Pakeitimų aktas		Data: 2023-11-30
Pakeitimo pavadinimas: Pakeitimų aktas Nr. 5		
Rangos sutarties pavadinimas: Parodų rūmų, Vokiečių g. 2, Vilniuje, kapitalinio remonto ir tvarkybos darbai		
Rangos sutarties numeris, data: VPS-41, 2022-11-04		
Statybos proceso dalyviai:		
Statytojas (Užsakovas)	Šiuolaikinio meno centras	
Rangovas	UAB „HSC Baltic“	
Projekto vykdymo priežiūros vadovas	Karolis Maciulevičius	
Statybos techninės priežiūros vadovas	Gediminas Kalonas	
Darbo projekto vadovas (jei taikoma)	Karolis Maciulevičius	
Kam: Užsakovui,

1.1 Sprendinys, kuris yra keičiamas • Keičiami Techninio projekto TP ir Darbo projekto DP statinio konstrukcijų SK dalies projekto mazgai dėl techniniame projekte TP 0 laidoje sienų šiltinimo detalių (SN-1, SN-2, SN-3) į pakoreguotas ir papildytas sienų šiltinimo (SN-1, SN-3, SN-3-1, SN-3-2, SN-3-3, SN-5) detales (žr. Šio akto 1 Priedą);. • Keičiami sutarties priedai NR. 4 „DARBŲ KAINŲ ŽINIARAŠTIS“, NR. 5 „RANGOVO PASIŪLYMAS“, NR. 6 „SUTARTIES KAINOS (IKAINIŲ) DETALIZACIJOS ŽINIARAŠTIS“ (sienų šiltinimo detalių, vidaus sienų įrengimo ir konstrukcijų darbų apimtyje).

- Keičiami Techninio projekto TP ir Darbo projekto DP statinio konstrukcijų SK ir s

Sienos SN-1 detalė
M1:5

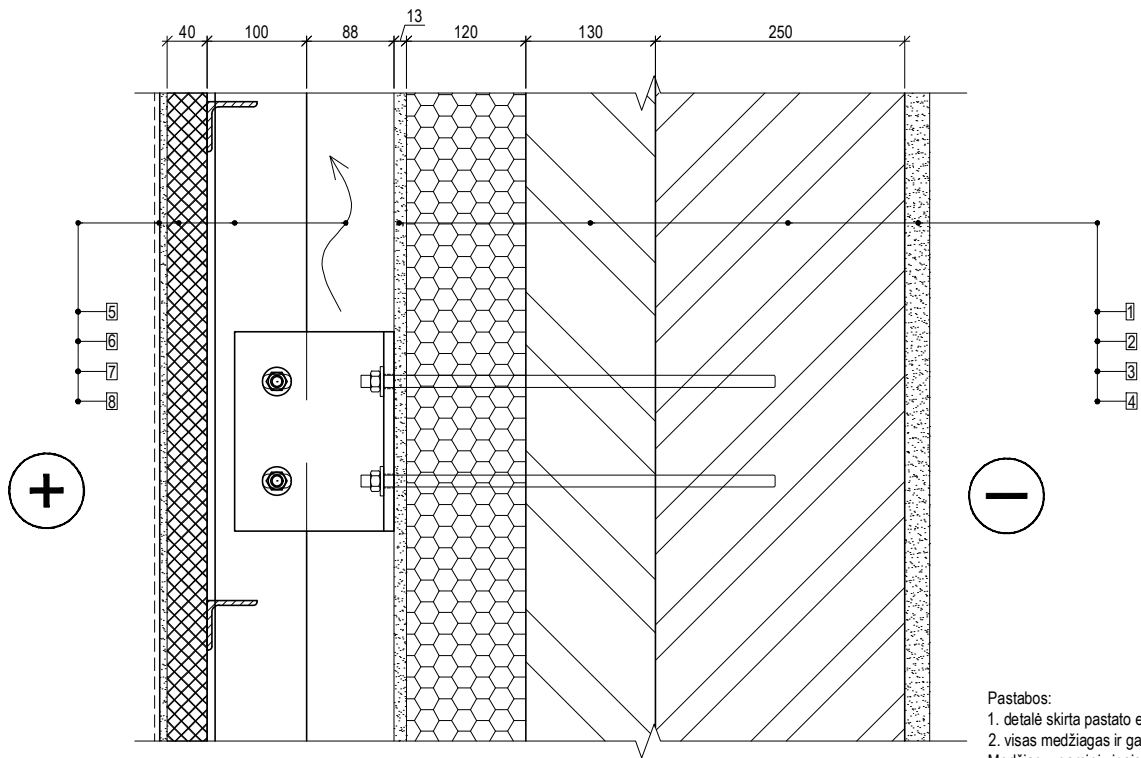
1.2 Pakeitimą sąlygojusios aplinkybės Organizuojant sienų šiltinimo detalių įrengimo darbus bei atliekant fizinius darbus objekte ir ištyrus esamas pastato sienas, kurios ribojas su lauku, buvo pastebėtos techninio projekto klaidos dėl kurių yra būtina keisti mazgų SN-1 ir SN-3 sprendinius juos išskirstant pagal esamų pastato sienų sandarą: SN-1, SN-3 detalėse šiltinimo fenolio putų plokščių medžiaga nėra galimybės įrengti, kadangi nebuvo atkreiptas dėmesys į susidarantį rasos tašką dėl ko po apšiltinimo darbų sienoje kaupsis drėgmė. SN-1 mazgas yra neteisingai suprojektuotas, nes kronšteinais tvirtinami tiesiai prie gipso kartono plokščių. Taip pat buvo numatyta ant šiltinimo plokštės klijuoti gipsą ko technologiškai plokštės gamintojas nerekomenduoja daryti, o galutinės apdailos įrengti ant pačio šiltinamo sluoksnio negalima dėl priešgaisrinių reikalavimų; Taip pat techninio projekto rengimo metu nebuvo atsižvelgta esamas sienų sandaras, kuri skiriasi pastato fasade, virš santvarų rygelio, žemiau vidinio kiemelio stogo perdangos ir patalpų sadūrose, ko pasekoje 2 tipų mazgų visoms sienoms negalima taikyti. Vietose, kur apšiltinimo nereikia įrenginėti nepateiktas joks mazgas, bet sienos turi būti išlygintos be peraukštėjimų, nes ant jų bus kabinami meno kūriniai. Atsižvelgiant į aukščiau įvardintą informaciją buvo priimtas sprendimas parengti technologiškai tinkamus mazgus pastato sienų šiltinimui, projektas buvo papildytas detalėmis, kurių faktiškai ir technologiškai užtenka sienų sandarumui ir gaisriniais reikalavimams užtikrinti. Pakeitimo brėžiniai pateikti Priede Nr. 1.

- Įsigyti sienų šiltinimo detalių įrengimo darbus pagal patikslintus darbo projekto DP sprendinius, kurių vertė 98 212,78 € be PVM

Principinis falš sienutės rėmo fRM-1 įrengimas

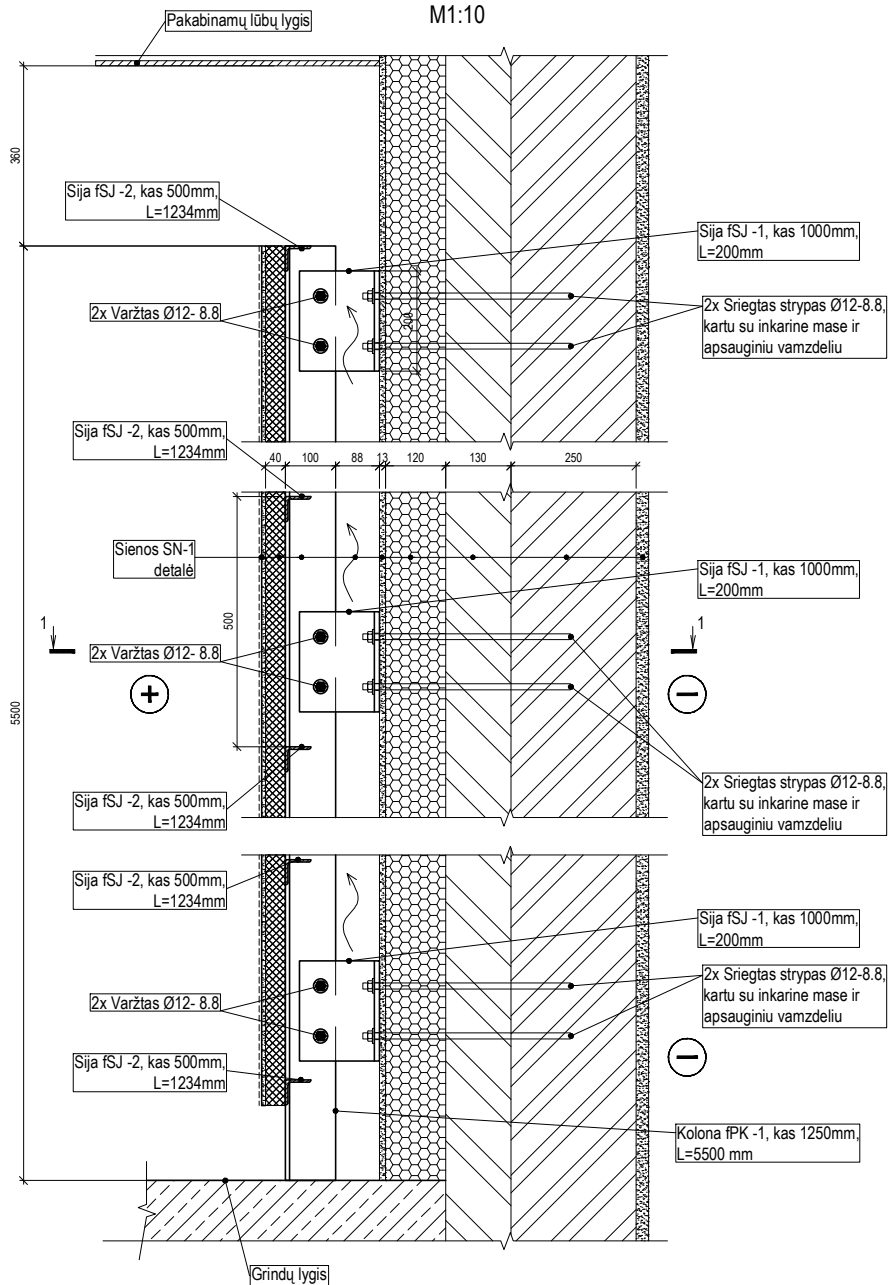
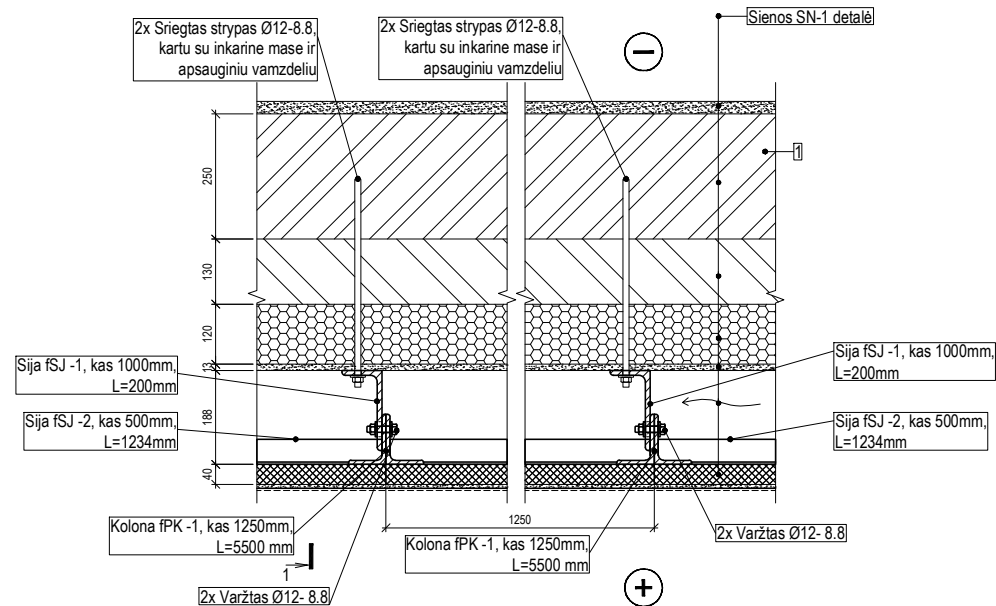
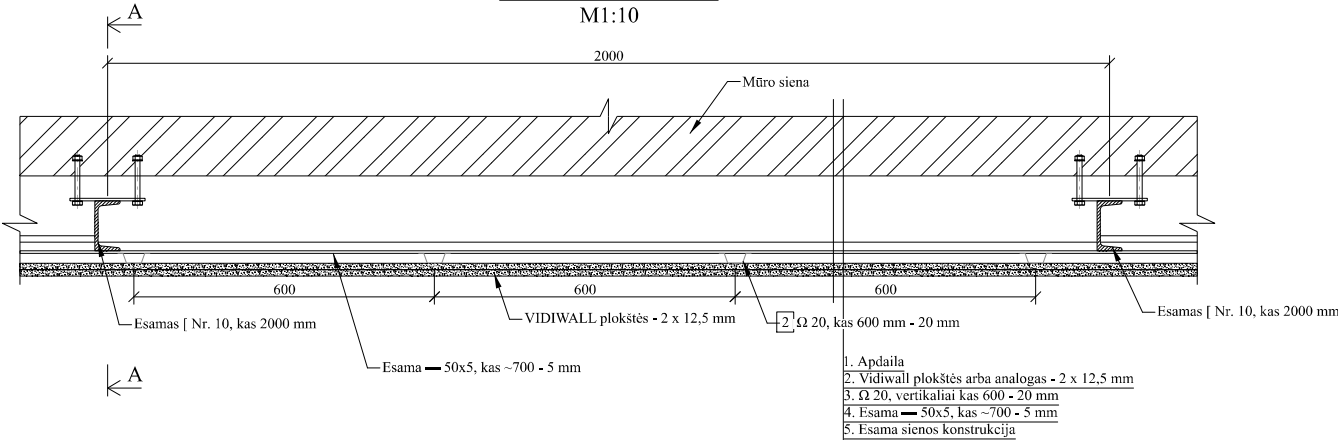
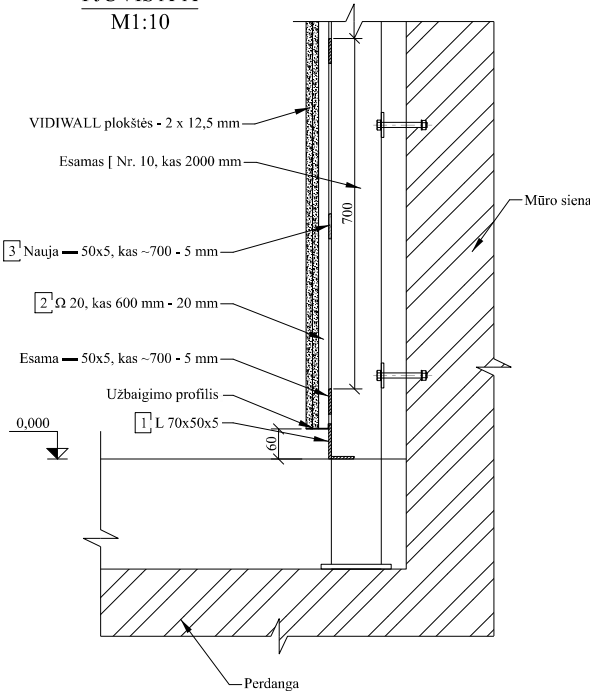
Atliekant fizinius darbus objekte ir išardžius asbestbetonio sienutes, nuo parodų salių sienų, konstruktoriaus buvo įvertinta, kad:

- esamas rėmas technologiškai nėra esmingai pažeistas ir nėra laikantis elementas, todėl tikslinga atsisakyti jo keitimo, jį tiesiog suremontuojant (mazgo fRM-1 keitimas) ir panaudojant tik remontui pakankamą kiekį iš veiklų sąrašo/žiniaraščio CPVA poz. Nr. 213 Metalinis sienų karkasas (fachvukas) PRITAIKYTA Metalinio rėmo karkaso montavimas;
- atsižvelgus į parodų salių sienų paskirtį reikalinga panaudoti lengvos konstrukcijos sustiprintas G/K plokštės, vietoje cementinės plokštės, kadangi pastarosios nedaro tokios didelės apkrovos sienoms, o be to jos labiau tinkamos parodų salių eksploatacijai, kadangi jose galima įsukti/išsukti bet kokius laikinus tvirtinimus, užtaisyti senų tvirtinimų skyles.

- Atsisakyti cementinės plokštės įrengimo darbų, kurių vertė 29 044,84 € be PVM. Darbų ir kiekių suma detalizuota Priede Nr. 4

- Įsigyti Falš sienos rėmo valymo/gruntavimo/dažymo ir Vidiwall plokštės įrengimo darbus, kurių vertė 64 951,11 € be PVM. Darbų ir kiekių suma detalizuota šio akto Priede Nr. 5.
